OR.271.4.2023

Dot.: postępowania o udzielenie zamówienia publicznego, prowadzonego w trybie podstawowym bez negocjacji, którego przedmiotem jest „**Budowa budynku publicznego przedszkola wraz z punktem opieki nad dziećmi do lat 3, z zapleczem, zagospodarowaniem działki i niezbędną infrastrukturą towarzyszącą**”.

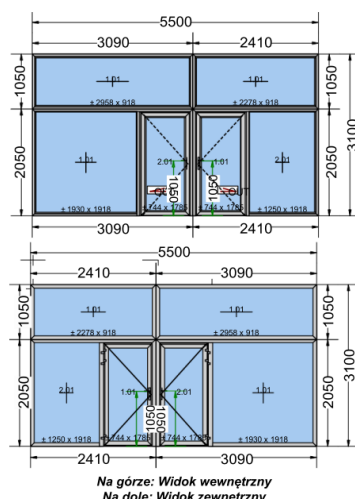
11. W związku ze zbyt dużym gabarytem naświetla w drzwiach D17 i D18 prosimy o potwierdzenie, że zamawiający dopuszcza wykonanie jego podziału jak np. zaproponowany poniżej.

Odp.: Zamawiający dopuszcza podział naświetla, natomiast wizualnie lepszym rozwiązaniem aniżeli zaproponowany podział byłby podział na 3 części dostosowane do całkowitej szerokości drzwi.
